STAROSTA GRODZISKI

OS.6222.4.2017

DECYZJA

Załącznik do decyzji Starosty Grodzkiego nr OS.6222.4.2017 z dnia 20 listopada 2017 r.

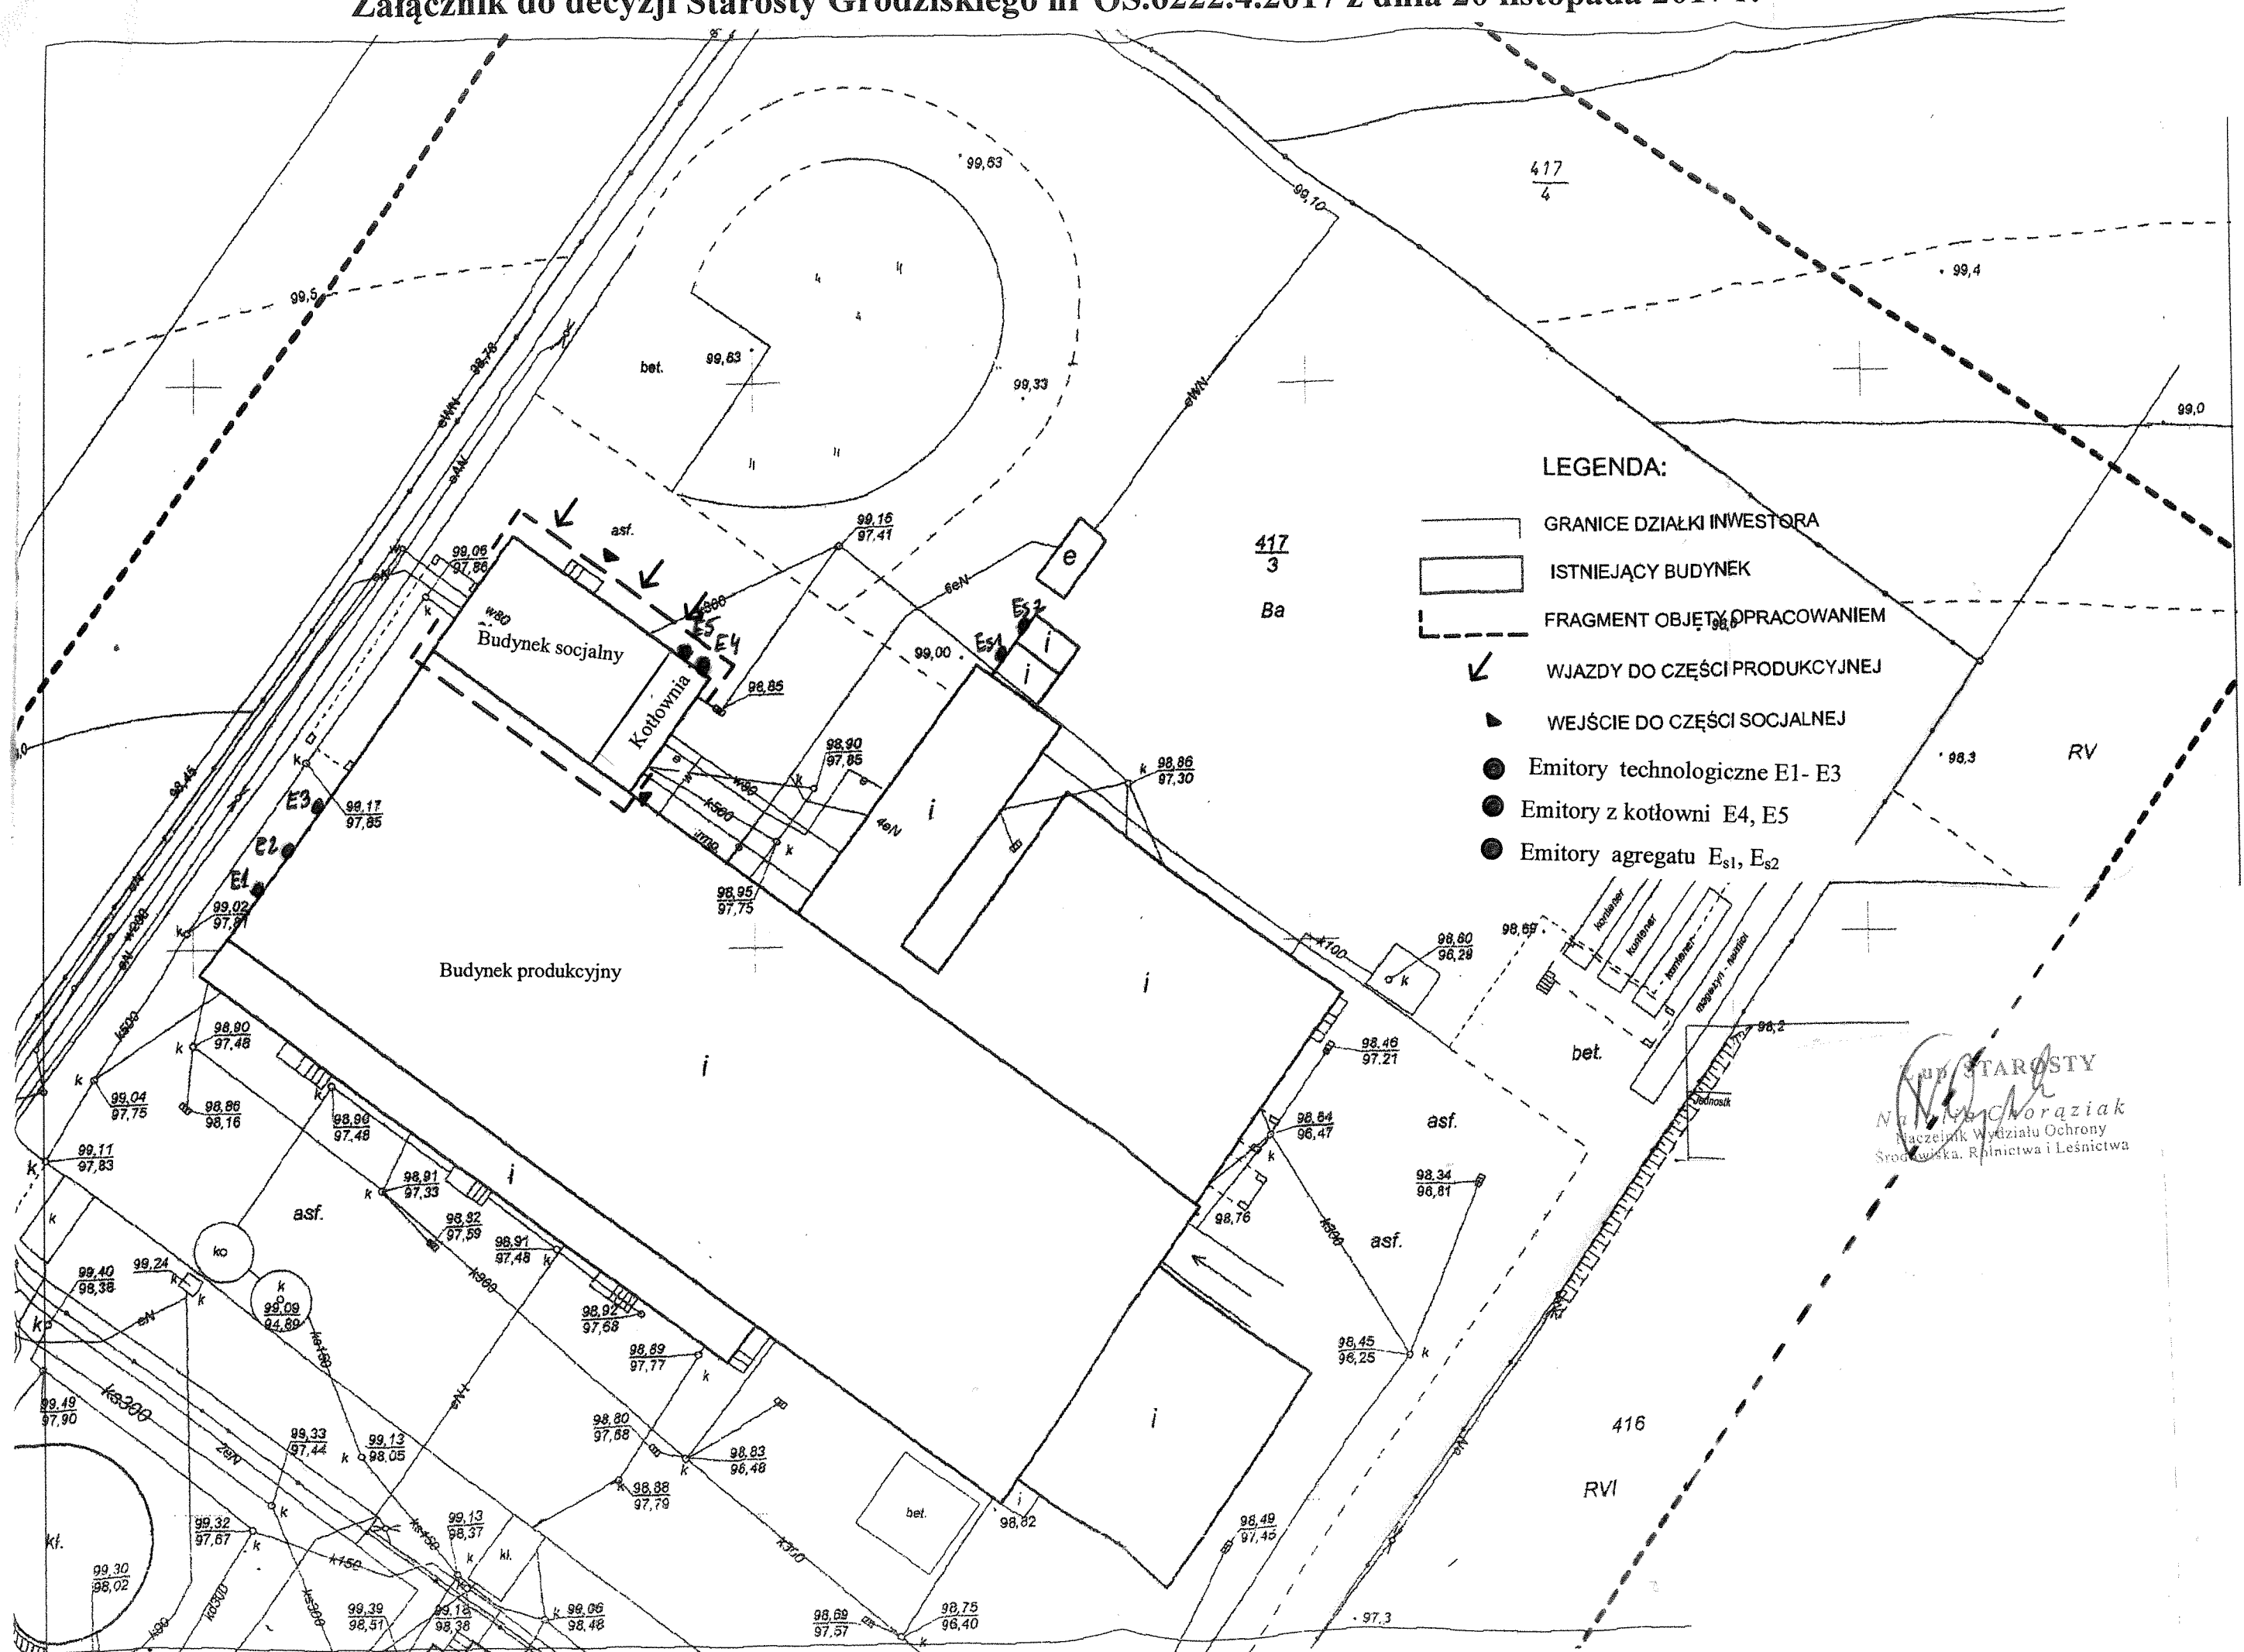
Rozmieszczenie poszczególnych emitorów przedstawiono na mapie sytuacyjnej stanowiącej załącznik do niniejszej decyzji.

Zdolność produkcyjna zakładu nie zmienia się i nie jest objęta zmianą pozwolenia zintegrowanego. Stosowana technologia pozostaje bez zmian. W związku z wprowadzeniem nowych źródeł emisji z instalacji energetycznego spalania paliw wymagane jest wprowadzenie zmian w poszczególnych punktach obowiązującego pozwolenia i tak dokonano zmiany zapisów punktów I, II, III.5.5, IV, V.3.2, VI.2, IX.1.1, IX.1.2 oraz IX.1.2.2 w ww. decyzji Starosty Grodziskiego ze zmianami oraz decyzją Starosty Grodziskiego nr OS.604.25.2014 z dnia 16 kwietnia 2014 r. W związku z wprowadzeniem nowych źródeł emisji (wzrost liczby emitorów) do niniejszej decyzji dołączono mapę sytuacyjną rozmieszczenia poszczególnych emitorów stanowiącą

Kod emitora	Opis emitora	Charakterystyka źródeł emisji				
		Wysokość emitora	Średnica emitora	Przepływ w emitorze	Temperatura wylotowa gazów	Czas trwania emisji
		m	m	m/s	K	h
E1	wentylator	4	0,6	2	293	2496
E2	wentylator	4	0,6	2	293	2496
E3	wentylator	4	0,6	2	293	2496
E4	komin	7	0,3	5	353	8250
E5	komin	7	0,3	5	353	8250
E _{s1}	Agregat	3	0,3	15	293	30
E _{s2}	Agregat	3	0,3	15	293	30
